**Avis de la Mission régionale d'autorité environnementale
de la région Nouvelle-Aquitaine sur
le projet de modification n°1 du plan local d'urbanisme
de la commune de Léon (40)
porté par la communauté de communes Cotes Landes Nature**

n°MRAe 2021ANA95

dossier PP-2021-11648

Figure 4 : Extrait du règlement graphique avant/après modification n°1 du PLU de Léon (source : notice de présentation)

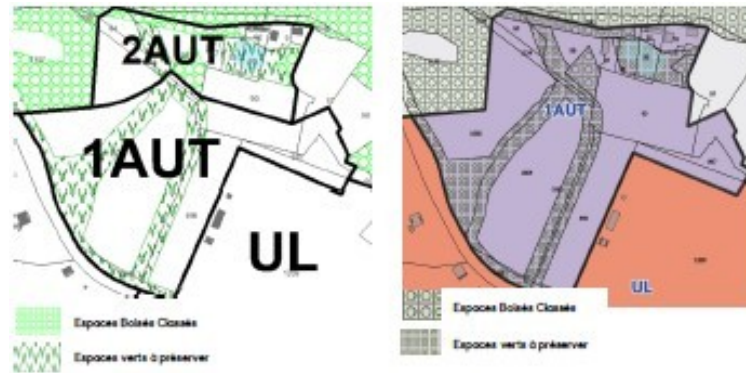
La collectivité justifie son choix d'ouverture à l'urbanisation de la zone 2AUT en affirmant sans démonstration sa complémentarité⁷ avec le projet d'aménagement de la zone actuelle 1AUT située au sud. Dans le projet initial, la zone 1AUT actuelle regroupe le site d'accrobranche, l'aire de camping-car à aménager, la zone de stationnement et les espaces boisés associés. Quant à la zone 2AUT actuelle, elle correspond à l'aire de projet d'écolodges (hébergements de forme habitation légère de loisirs). Ces deux projets peuvent ainsi être menés de manière dissociée en l'état actuel du PLU. Le nouveau projet d'aménagement a pour objet de réaménager l'ensemble des zones actuelles 1AUT et 2AUT au sein d'une nouvelle zone 1AUT en supprimant le site d'accrobranche au profit de l'installation d'une vingtaine d'écolodges associés à une offre de restauration et la création d'un espace bien-être, ainsi qu'au développement d'une offre éducative et culturelle autour de l'environnement.

Dans ce contexte, la modification n°1 du PLU de Léon consiste à modifier les règles écrites et des orientations d'aménagement et de programmation (OAP) pour permettre à la nouvelle zone 1AUT de 4,9 hectares de s'adapter au nouveau projet d'aménagement.

Ainsi, les évolutions des règles de la zone 1AUT diversifient les droits à construire et suppriment des règles qui permettaient de préserver des espaces naturels et forestiers :

- en supprimant les limites pour les extensions des bâtiments existants et les constructions à vocation d'hébergement hôteliers (...) et les parcs résidentiels de loisirs ;
- en réduisant⁸ le degré de sauvegarde des espaces naturels et des paysages lors des changements de destination des bâtiments existants vers une destination d'hébergement hôteliers, (...) ou de parcs résidentiels de loisirs ;
- en autorisant la construction d'habitation.

Figure 5 : Extrait des OAP avant modification n°1 du PLU de Léon (source : notice de présentation)

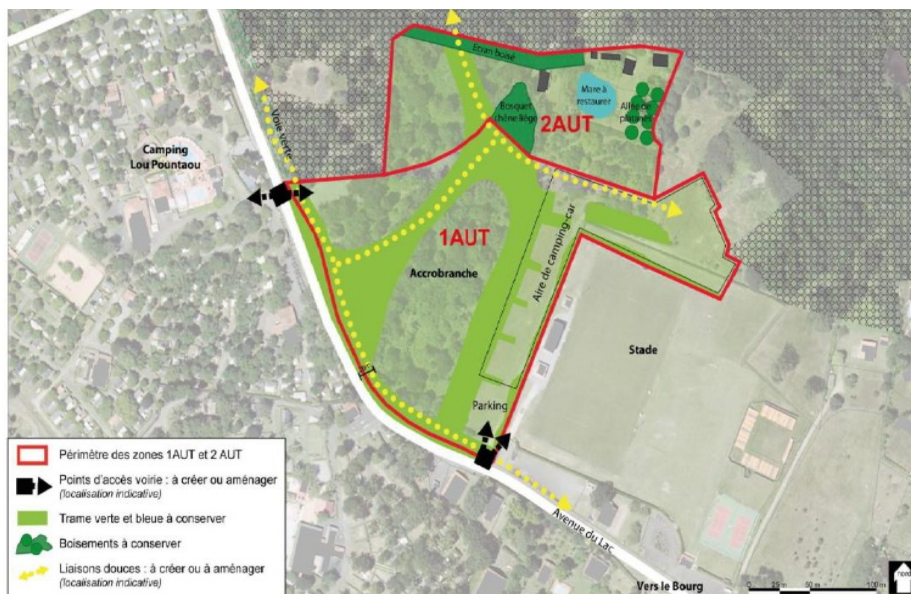
La MRAe relève que la notice de présentation ne mentionne pas l'ensemble des modifications apportées à l'OAP et des incidences potentielles sur l'environnement rattachées. De plus, les orientations d'aménagement sont présentées de manière indicative et ne mentionnent pas l'ensemble des aménagements prévus et figurant dans la demande d'examen au cas par cas projet « Domaine de Paloma »⁹, notamment les implantations des écolodges.

La MRAe considère que le dossier présenté n'apporte pas les éléments d'analyse suffisants pour évaluer les impacts de l'aménagement touristique projeté. Elle considère que le dossier doit être repris pour présenter explicitement l'ensemble des évolutions du PLU par rapport à sa version initiale, justifier du bien fondée du projet et d'une démarche ERC convaincante d'évitement et de réduction des impacts du projet sur l'environnement.

Par ailleurs, la MRAe relève que l'espace boisé à l'ouest identifié dans l'OAP comme boisement à conserver ne bénéficie d'aucune protection surfacique dans le plan de zonage du PLU. **La MRAe demande que le plan de zonage soit mis en cohérence avec l'OAP.**

Figure 6 : carte des milieux humides (source : notice de présentation, fascicule EE, page 38)

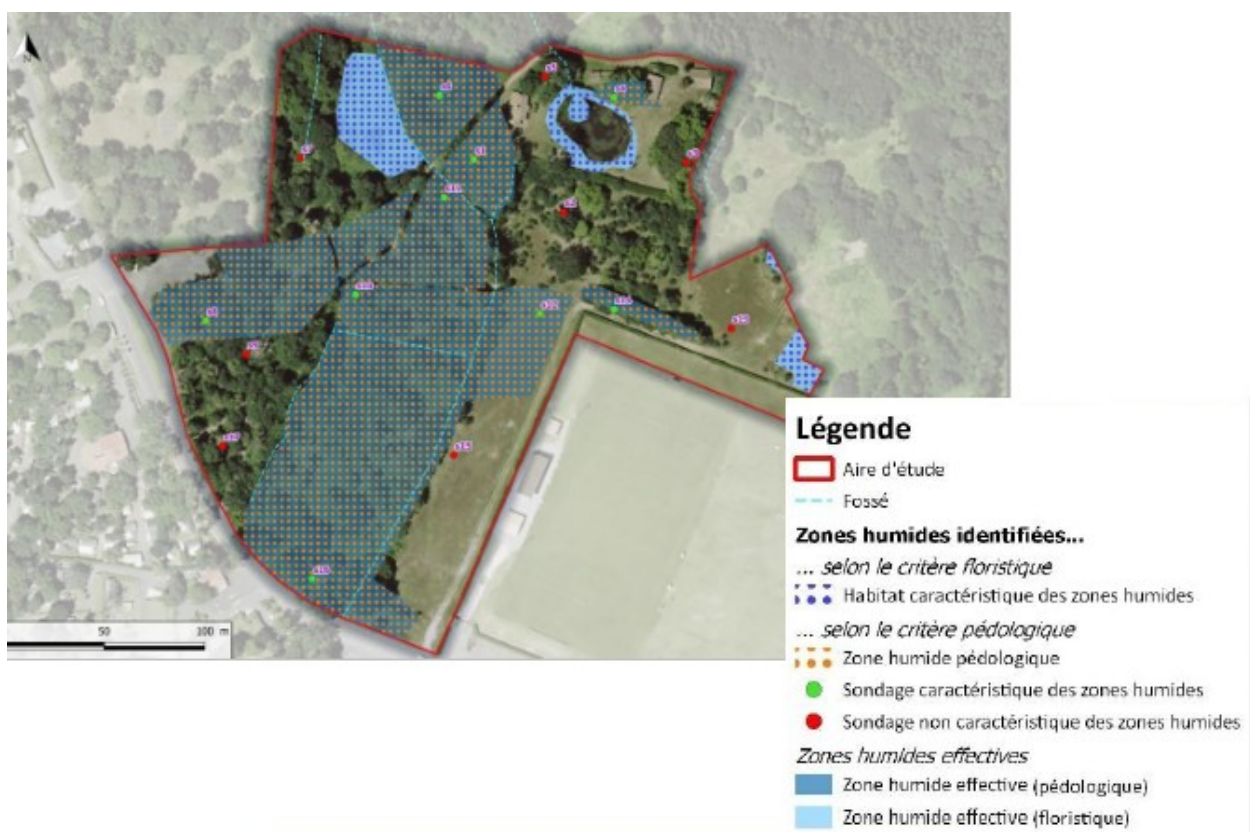
Toutefois, la MRAe estime nécessaire de caractériser les zones humides sur un périmètre plus élargi et de présenter les fonctionnalités et alimentation de l'ensemble des zones humides effectives et potentielles concernées par le projet afin d'appréhender clairement l'étendue des protections mises en œuvre dans le projet de PLU.

La MRAe estime que la simple identification des zones humides floristiques et les mesures prises pour les fossés et le plan d'eau sont insuffisantes pour assurer leur pérennité. Plus particulièrement pour les fossés, le projet de règlement retient des dispositions nouvelles pour la zone 1AUT alors qu'il maintient les dispositions existantes¹² dans les autres zonages sans démontrer un niveau de protection supérieure. De même, pour le plan, d'eau, aucune mesure de restauration ou de réhabilitation ayant pour objectif de remettre à niveaux les fonctions physiques et biologiques altérées voire très altérées (absence de marque d'hydromorphie dans les sols et absence de plantes hygrophiles) sont proposées.

En outre, la MRAe constate au regard de la cartographie des zones humides ci-avant que le projet de modification n°1 du PLU de Léon ne présente aucune mesure de protection pour les zones humides pédologiques identifiées, ainsi que pour l'ourlet nitrophile, sans explication. Or, le projet de PLU prévoit d'imperméabiliser une part significative de la future zone 1AUT concernée également dans son intégralité par l'aléa « remontée de nappe » et y autorise les affouillements pour les constructions, installations, activités et aménagements qui peuvent leur porter atteinte.

La MRAe considère qu'en l'état du dossier, le projet de PLU ne permet pas d'assurer l'absence d'atteinte à l'alimentation et aux fonctionnalités du plan d'eau, du réseau des fossés et des autres milieux humides pédologiques identifiés et apparaît ainsi incompatible avec l'orientation D. 40 du SDAGE Adour-Garonne 2016-2021 approuvé le 1^{er} décembre 2015 qui spécifie au porteur de projet d'éviter la destruction, même partielle, des fonctionnalités ou de la biodiversité des zones humides. À défaut, le SDAGE impose de délimiter la zone humide, de justifier de l'impossibilité d'éviter les impacts sur cette zone, et enfin, de mettre en place des mesures de compensation proportionnées aux impacts.
